Dnr KS 2022-276

Föreläggande enligt lagen (2003:778) om skydd mot olyckor förenat med vite

Tjänsteanteckning efter tillsyn			
Objekt:	Akeba	Tillsynsförrättare:	Magnus Svärdsén Johan Paulström
Adress:	Posthusgatan 4, 761 30 Norrtälje	Förrättningsdatum:	2022-01-26
Fastighetsbeteckning:	Venus 19

Föreläggande enligt lag (2003:778) om skydd mot olyckor 5 kap. 2 §		
Objekt:	Akeba	Förrättningsdatum: 2022-01-26
Adress:	Posthusgatan 4, 761 30 Norrtälje	Tillsynsförrättare: Magnus Svärdsén
Fastighetsbeteckning:	Venus 19

Figur 2 Bilden visar ett exempel på håligheter i taket

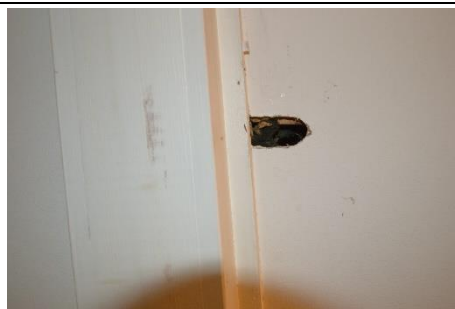
1. **Brist:** Bjälklag mellan butiken och bostäderna ovanför är skadat, se exempel i figurerna 2, 3, 4, 5. nedan.

Motiv: Otätheter medför värmespridning och risk för att gnistor och eller lågor tar sig in i mellanbjälklagets bärande konstruktion i händelse av brand i butiken.

Glipor större än 5 mm i diameter ska tätas med material som motsvarar den integritet mot brandgaser och värmeisolering som ovanstående material medför, så att bjälklag åter motsvarar brandteknisk klass EI60.

Figur 8 Brandskydds ritning.

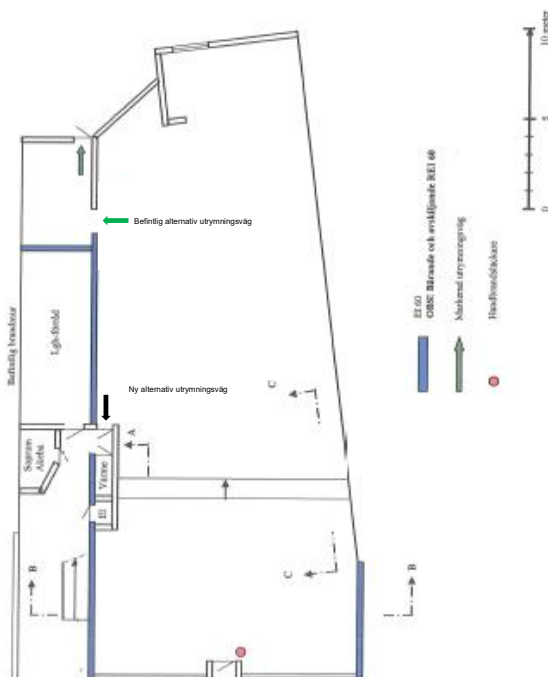
4. Räddningstjänsten rekommenderar att den bakre befintliga alternativa utrymningsvägen (grön pil på ritningen i figur 8) ersätts med vägen ut bakom kassa (svart pil i figur 8).

Befintlig väg idag går via en trappa som är svår att hålla snöfri under vinterhalvåret, trappan kan vara svår att ta sig upp för även vid normala förhållanden.
Flytt av alternativ utrymningsväg betryggar vidare förflyttning utanför byggnaden till säkrare plats.

Figur 1. Bjälklag mellan butiker och bostäder. Källa: Brandskyddsdocumentation som relationshandling för Kv Venus 9.

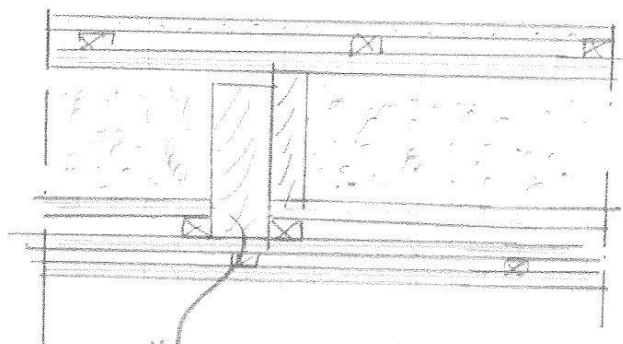
1. Bjälklag mellan butiken Akeba och ovanliggande bostäder ska repareras. Befintligt bjälklag ser ut enligt figur 1 nedan.
